Dotyczy: postępowania o udzielenie zamówienia publicznego prowadzonego w trybie art. 275 pkt 1 na rozbudowę drogi powiatowej Nr 1801W w Gminie Serock – I Etap na odcinku od km 0+000 do km 1+935

Wyjaśnienie treści SWZ

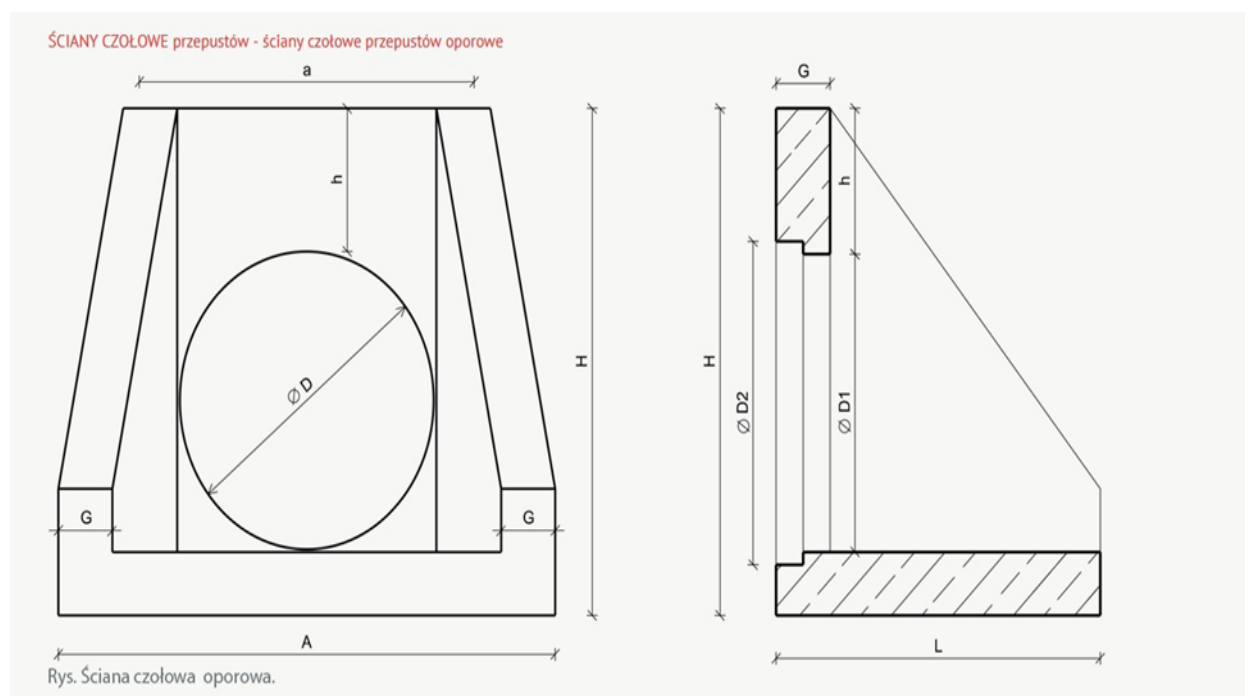
Prosimy o podanie sztywności obwodowej dla projektowanej rury przepustowej DN 400.

Sztywność obwodowa rury przepustowej SN8. Dopuszcza się zmianę pod warunkiem uzyskania zgody Inwestora.
